**MLCC GCSSSC N°77/2024**

**MAT.: 1)** Actualiza solicitud de modificación de forma de implementación de acción 9 del Programa de Cumplimiento; **2)** Acompaña documento.

**REF.:** Expedientes Sancionatorios Rol D-018-2019 y Rol P-001-2021.

**Figura 1.** Pozos de remediación (5) y pozos de recuperación (14) de quebrada La Brea

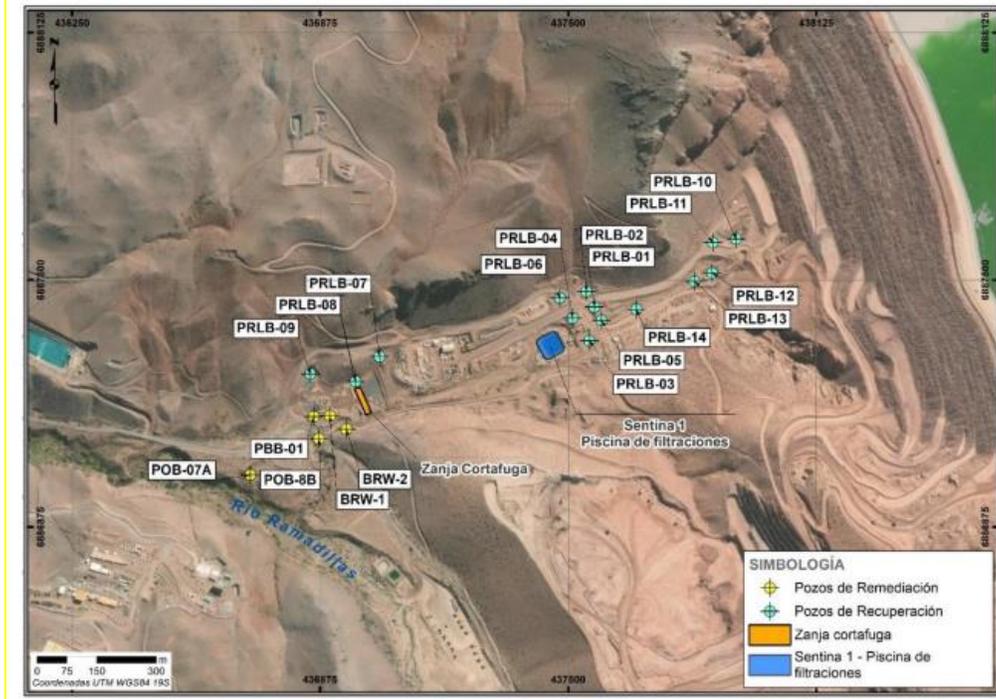
Conforme se establece en la forma de implementación de dicha acción, se comprometió durante toda la vigencia del PdC, la operación de los 5 pozos de remediación existentes en quebrada La Brea (BRW01, BRW02, PBB01, POB08B y POB07A) y de 14 pozos adicionales denominados “pozos de recuperación” (PRLB-01 al PRLB-14) sujeta al caudal de extracción de 28 l/s de aguas naturales, validado ambientalmente para la quebrada La Brea en el Plan de Monitoreo Robusto – Calidad de la faena minera Caserones. Asimismo, se comprometió la operación de los 5 pozos de remediación (BRW01, BRW02, PBB01, POB08B y POB07A) dentro de los derechos de aprovechamiento de aguas (DAA) autorizados para cada pozo.

Con fecha 19 de octubre de 2022, mediante carta MLCC GCSSSC N°271/2022, se presentó a esta SMA una solicitud para modificar la forma de implementación y medios de verificación de esta acción, consistente en el reemplazo de los actuales pozos de recuperación PRLB-10, PRLB-11, PRLB-12 y PRLB-13, por los nuevos pozos PRLB-19, PRLB-15, PRLB-18 y PRLB-16, de acuerdo a la siguiente propuesta:

- En consecuencia, los pozos PRLB-11, 12 y 13 serán reemplazados por los nuevos pozos de recuperación PRLB-15, PRLB-16, PRLB-18, PRLB-20, PRLB-21, PRLB-22, PRLB-23, PRLB-24 y PRLB-25. La operación de estos pozos comenzará cuando se deshabiliten los 3 pozos alcanzados por el crecimiento del muro de lamas.

- Los nuevos pozos de recuperación PRLB-15, PRLB-16, PRLB-18, PRLB-20, PRLB-21, PRLB-22, PRLB-23, PRLB-24 y PRLB-25 que reemplazarán a los pozos recuperación PRLB-11, PRLB-12 y PRLB-13 operarán una vez que comience la deshabilitación de estos últimos, debido al crecimiento del muro de lamas.
